## PŘÍLOHA K SOUHRNNÉ TECHNICKÉ ZPRÁVĚ

### Vyjádření o zapracování podmínek dotčených orgánů a vlastníků technické infrastruktury

#### Závazná stanoviska, stanoviska, rozhodnutí, vyjádření dotčených orgánů

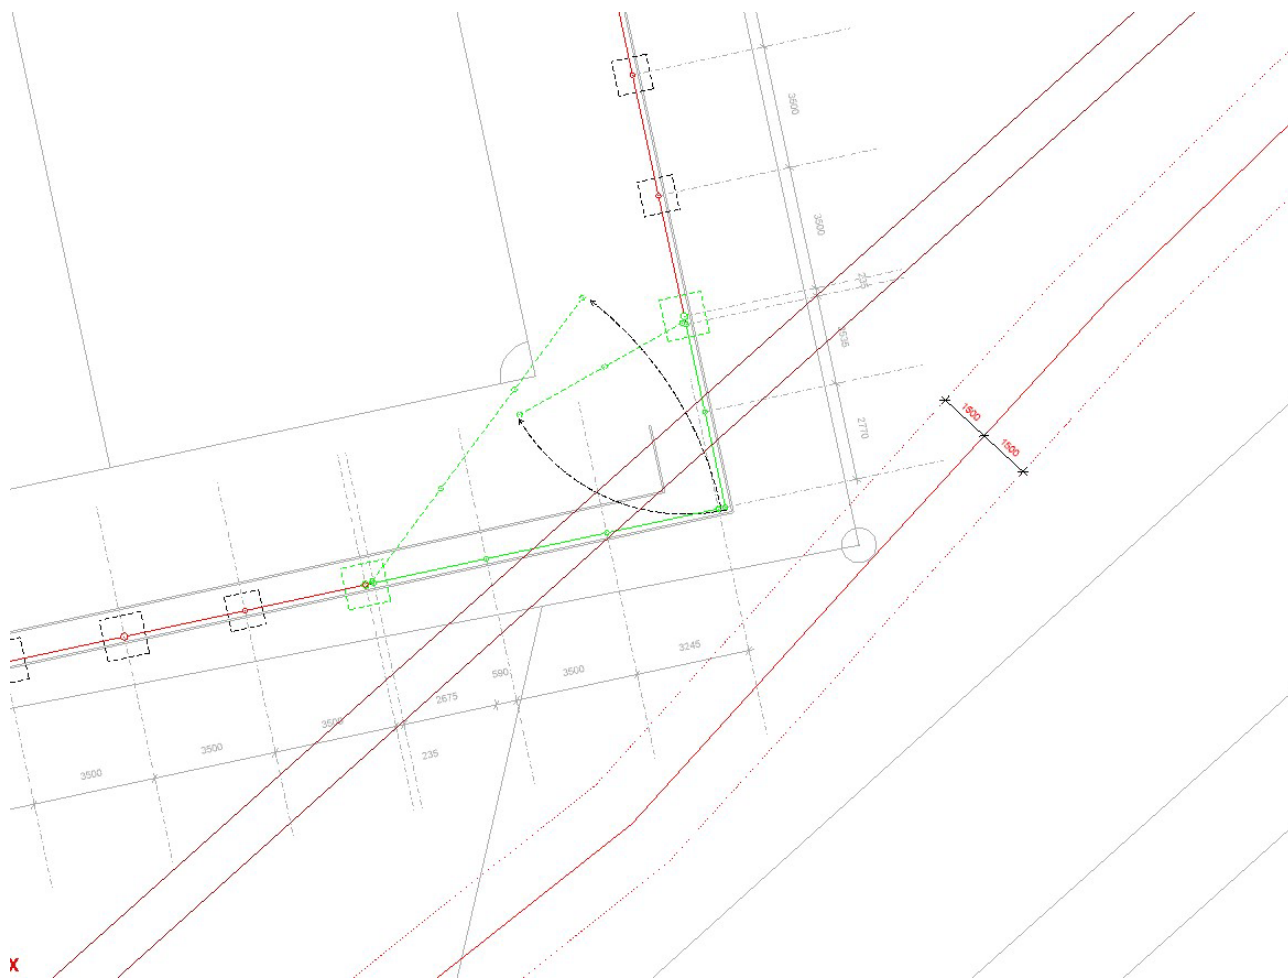
**2. Telco Pro Services, a.s. – stanovisko ze dne 25.3.2024, zn. 0201702623**

*Vyjádření, že dojde ke střetu se sítí společnosti Telco Pro Services, a.s. vychází pravděpodobně ze zákresu staveniště o vyjádření. Na základě zaslaných digitálních dat je vedení společnosti Telco Pro Services umístěna od řešeného sportoviště až za vedením společnosti Setep (viz. výše).*

*Na základě tohoto podkladu lze konstatovat, že ke střetu s danou inženýrskou sítí nedojde.*

*Společnost vydala souhlasné vyjádření. Po obdržení digitálního zákresu je zřejmé, že vlastní vedení ani ochranné pásmo tohoto vedení nebude realizací dotčeno.*
